# PRÉFÈTE DU GARD

Objet : Avis sur la 1<sup>ère</sup> modification du plan local  
d'urbanisme (PLU)

#### Illustration erronée

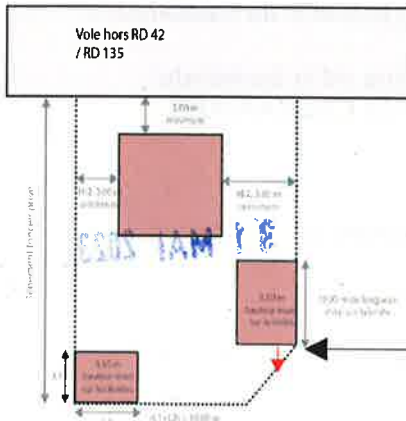
Concernant l'objet 8 "Clarifier la notion de hauteur de 3,50 m en limite séparative de la zone UC "de la présente modification, il est apparu que l'illustration présente dans le règlement et intitulée « voie hors RD42/RD135 » n'est pas conforme aux dispositions de l'article R111-18 du code de l'urbanisme qui stipule que « (...) la distance comptée horizontalement de tout point de ce bâtiment au point de la limite parcellaire qui en est le plus rapproché doit être au moins égale à la moitié de la différence d'altitude entre ces deux points, sans pouvoir être inférieure à trois mètres. »

En application de cet article, l'illustration reprise ci-dessous est erronée. En effet la construction située en bas à droite de la parcelle n'est pas implantée en tout point de la limite séparative. Vous trouverez ci-contre une illustration corrigée.
